Preisbewerbung für Entwürfe zu einem Schulhaus in Riesbach.

Bericht des Preisgerichtes an die Schulpflege.

Preisbewerbung für ein Schulhaus in Riesbach.

Façade gegen Süd-West (Seeseite)

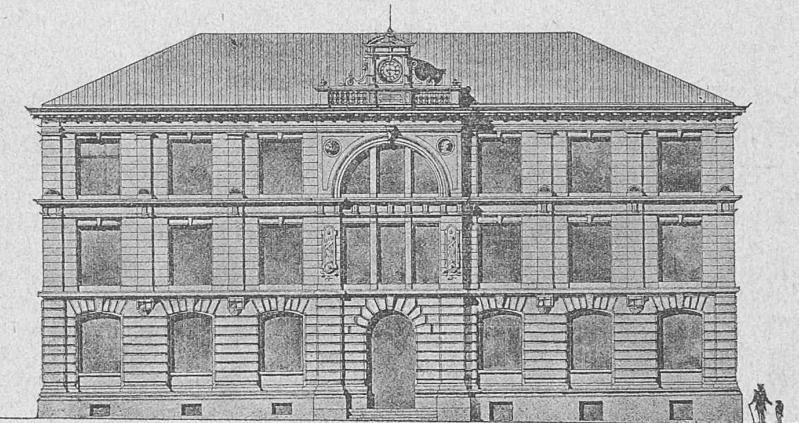
Dieses Project hat zwei Eingänge von der Seeseite neben dem vorspringenden Mittelbau directe auf die zwei doppelarmigen, genügend breiten und hell beleuchteten Treppen führend, unter deren Podesten zwei Ausgänge nach N. O. sich befinden. Die beiden vordern Eingänge im Parterre, sowie die Treppenhäuser in den oberen Etagen sind hinter dem in den vorgeschobenen Mittelbau gelegten Schulzimmer durch einen nicht zu breiten, vielleicht etwas düstern Corridor verbunden, in welchem

im Parterre rechts und links angeordnete Stufen nach einem geräumigen, in Anbetracht der Lage der Hauptzugänge aber an dieser Stelle nicht recht motivirten Vestibule hinabführen, das directen Ausgang nach N. O. hat. Die Anordnung der oben benannten Stufen ist entschieden als unzweckmässig zu bezeichnen. In den beiden oberen Etagen fehlen Vestibules gänzlich und sind durch den kritisirten Corridor ersetzt. Die Schulzimmer sind in entsprechender Grösse mit consequent durchgeführter dreiseitiger ausgiebiger Beleuchtung angeordnet. Die Aborten sind nach Geschlechtern getrennt, neben den Treppen gegen N. O. placirt, aber zu stark eingebaut. Ueber dem Vestibule ist auf I. Etage das Sammlungszimmer und auf II. Etage die Abwartwohnung gegen N. O. placirt. Die Façaden sind im Par-

terre von Hausteinen angenommen, in den oberen Etagen ist Backsteinrohbau mit Hausteineinlagen durchgeführt und ist der Gesamteindruck der Façade gegen den See ein günstiger zu nennen. Die Façade gegen N. O. ist zu opulent ausgefallen.

nach N. O. befindet, ist in allen Etagen gut beleuchtet, ebenso die Vestibules der oberen Etagen. Die nach Geschlechtern getrennten Aborten sind hell und günstig zu beiden Seiten der Treppe angebracht. Von den Schulzimmern sind 6 mit links- und rückseitiger, wovon 3 gegen

Westen weniger günstig und 3 mit dreiseitiger Beleuchtung ver-sehen. Ueber dem Entrée liegt auf I. Etage das Sammlungszimmer und über demselben auf II. Etage die Abwartwohnung, zu welcher im Dachboden noch einige Räu-me beigegeben sind. Ein Zimmer der Abwartwohnung auf II. Etage wird vom Vestibule aus erleuchtet; das Placement der Küche ist nicht ersichtlich. Durch Ver-meidung jeglicher Weitläufigkei-ten ist der Grundriss in die knap-peste doch nicht symmetrische Form gebracht worden und es weist in Folge dessen dieses Project von sämmtlichen Projecten den

kleinsten Cubikinhalt auf. — Die Fäden sind originell durchgebildet, weniger glücklich allerdings die Giebellösung des Mittelbaus.

Behufs grössern Lichteinfalles dürfen die steinernen Fenstertheilungen reducirt oder weggelassen werden. Die Turnhalle ist in den Dimensionen programmgemäß und im Aeussern dem Stile des Schulgebäudes angepasst. Die Beleuchtung dürfte auch hier ausgiebiger angeordnet sein.

Hauptfaçade.

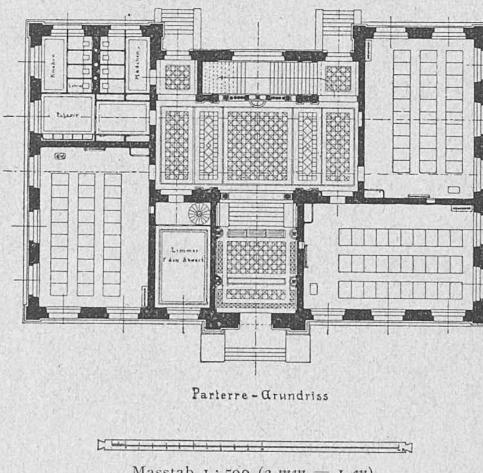
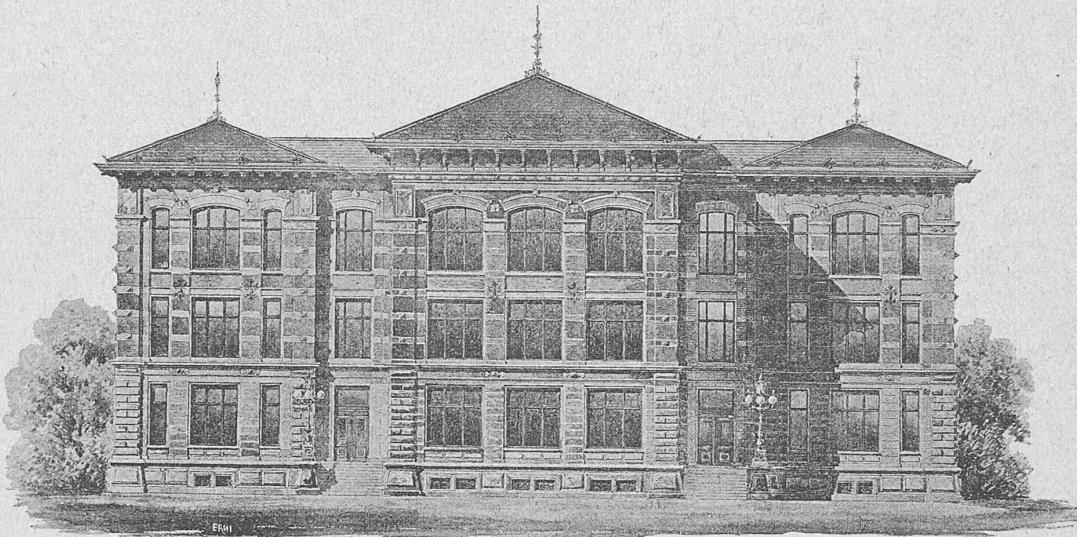
Nr. 25. Motto: „Quadrat im Kreise“. Durch den Haupteingang an der Seeseite tritt man in ein geräumiges Entrée, an welches sich ein grosses Vestibule anlehnt, aus welchem Ausgang e nach N. O ins Freie führen. Im Vestibule befindet sich die breite einarmige, mit Podest versehene Treppe. Neben dem Entrée ist eine Abwartloge angebracht, welche mittelst besonderer Treppe mit der im Souterrain projectirten Abwartwohnung in Verbindung steht. Die Aborte für Knaben und Mädchen sind auf der gleichen Seite gegen N. angeordet, allerdings mit getrennten Eingängen.

Diese Anordnung, sowie die unmittelbare Nähe des Treppenaustrittes bei den Aborteingängen lässt zu wünschen. Die Schulzimmer sind in entsprechender Grösse mit consequent durchgeföhrter links- und rückseitiger Beleuchtung angeordnet.

Auf I. Etage befindet sich über dem Entrée das Sammlungszimmer und nebenan ein laut Programm nicht verlangtes Lehrerzimmer. In der II. Etage ergeben sich über obigen Räumen zwei disponibile Räume, in deren einem die Dachbodentreppen sich befindet. Durch das Bestreben, einen geschlossenen, regelmässigen Grundriss zu erhalten, ist der Cubikinhalt des Gebäudes ein ziemlich grosser geworden, so dass die für die Ausführung bestimmte Summe überschritten wird. Die Fäaden sind characteristisch und zweckentsprechend gestaltet.

Die Turnhalle ist programmgemäß und im Aeussern dem Schulhause entsprechend projectirt.
